ACTA DE REANUDACIÓN DE LA JUNTA DE ACLARACIONES**Licitación Pública Nacional Electrónica****No. LA-016000997-E51-2017****“Servicios administrados de seguridad perimetral”**

"Servicios administrados de seguridad perimetral"

Figure 1 - NSS Labs 2016 Security Value Map (SVM) for Next Generation Firewall (NGFW)

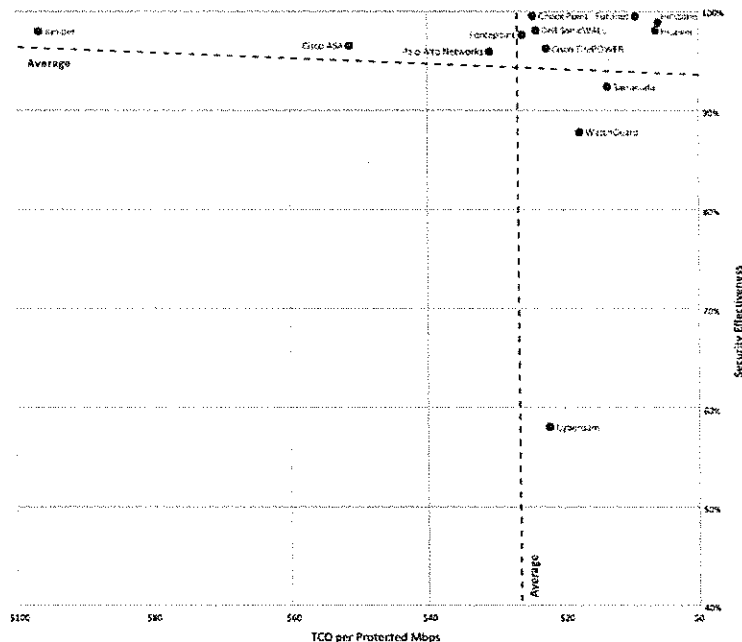
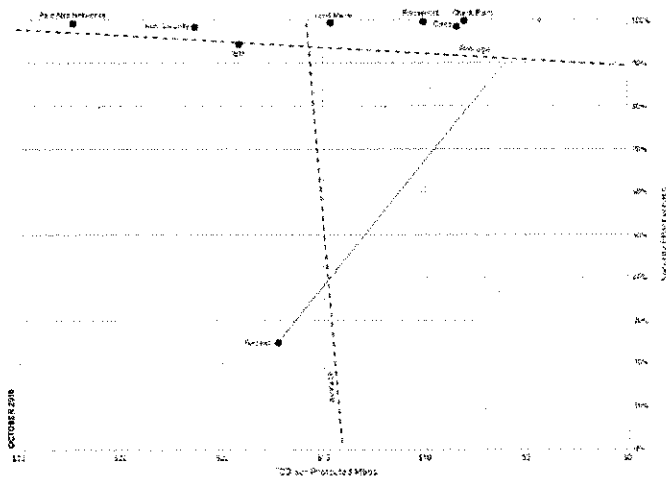
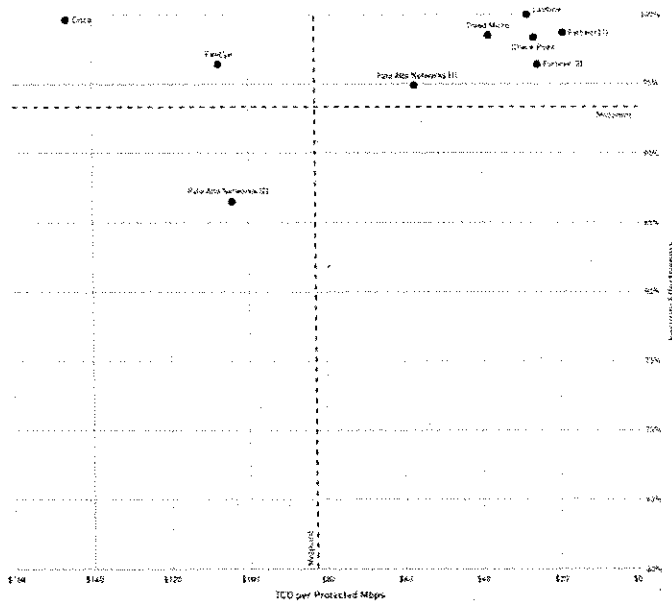
Con base en lo anterior, es evidente que que sólo una solución cumple con esta característica basándonos en el cuadrante de NSS Labs de NGFW, Next Generation Intrusion Prevention Systems y Breach Detection System que se anexa a continuación.

Para no limitar la libre participación, la cual está dirigida a una sola marca, se le solicita a la convocante que

Acepte que tanto el dispositivo de seguridad perimetral para Oficina Central y el dispositivo de seguridad para el Data Center: "Deba contar con una eficiencia de 98% contra exploits de malware, además de

brindar una tasa de detección 98% de Amenazas Avanzadas Persistentes (APTs), esto soportado por las últimas pruebas realizadas de NSS Labs sobre Breach Detection System" y además que soporten también "8,000,000 de sesiones concurrentes. ¿Se acepta nuestra propuesta?

Respuesta a repregunta: No se acepta su solicitud, se hace la aclaración que las gráficas que muestra son del reporte Security Value Map (SVM) y estas reflejan un promedio de todas las pruebas, por lo que no reflejan los valores solicitados, aclarando que no se limita la libre participación de proveedores, toda vez que en la investigación de mercado que se llevó a cabo se cuenta con cuatro prestadores del servicio que cumplen con este requisito
